Avis délibéré
de la Mission régionale d'autorité environnementale
Provence-Alpes-Côte d'Azur
sur le projet de parc solaire au sol de Merle sud, à Salon-de-Provence (13)

**N° MRAe
2024APPACA18/3663**

Avis du 18 avril 2024 sur le projet de parc solaire au sol de Merle sud, à Salon-de-Provence (13)

Figure 2: Schéma d'implantation (source : étude d'impact)

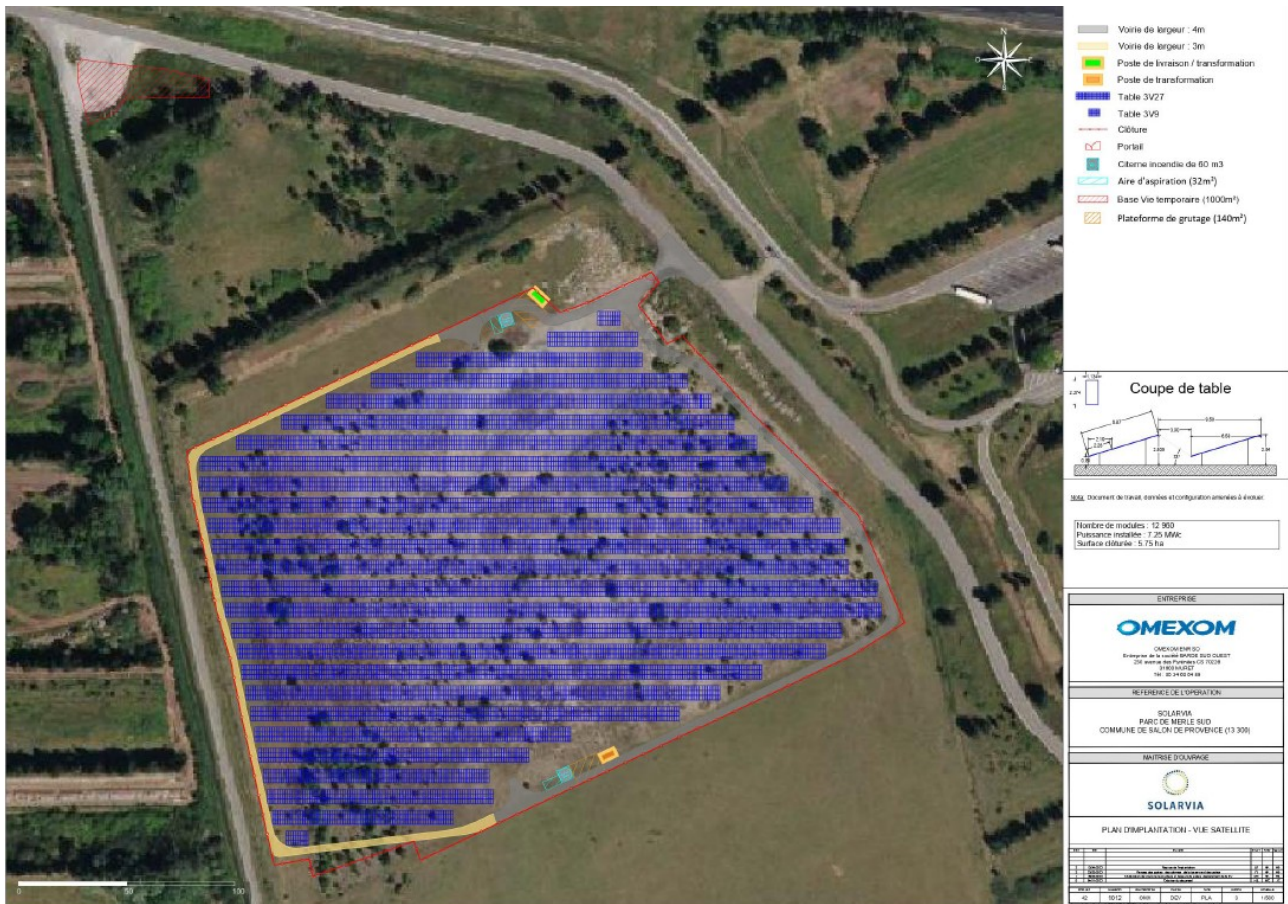
La MRAe souligne l'intégration dans l'étude d'impact d'une première estimation des incidences du raccordement jusqu'au poste-source, sur la base d'un tracé prévisionnel le long des voies de circulation. Une fois le tracé confirmé, cette évaluation devra être complétée.
